Deliberazione della Giunta Regionale 17 giugno 2013, n. 29-5969

Comune di MASERA (V.C.O.). Rettifica alla D.G.R. n. 14-4839 in data 31.10.2012 relativa all'approvazione della Variante Generale 2006 al Piano Regolatore Generale Comunale vigente.

All.1: COMUNE DI MASERA - Pratica B10284-CD alla pratica A8 0701
STRALCIO PLANIMETRICO N.3.

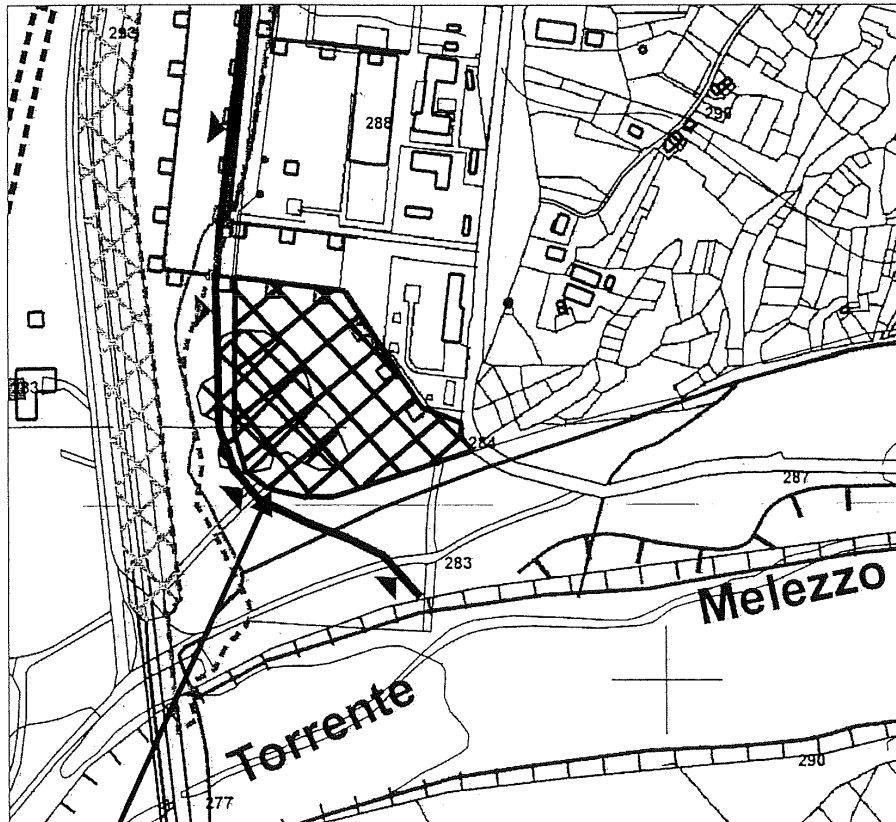
2) L'Elab. GEO10 - Tav.9 "Carta di sintesi della pericolosità geomorfologica e dell'idoneità all'utilizzazione Urbanistica, scala 1:10.000" - è corretto in conformità allo Stralcio Planimetrico N. 3 che costituisce l'Allegato 1 parte integrante del presente provvedimento.

Area individuata in Classe IIIb2
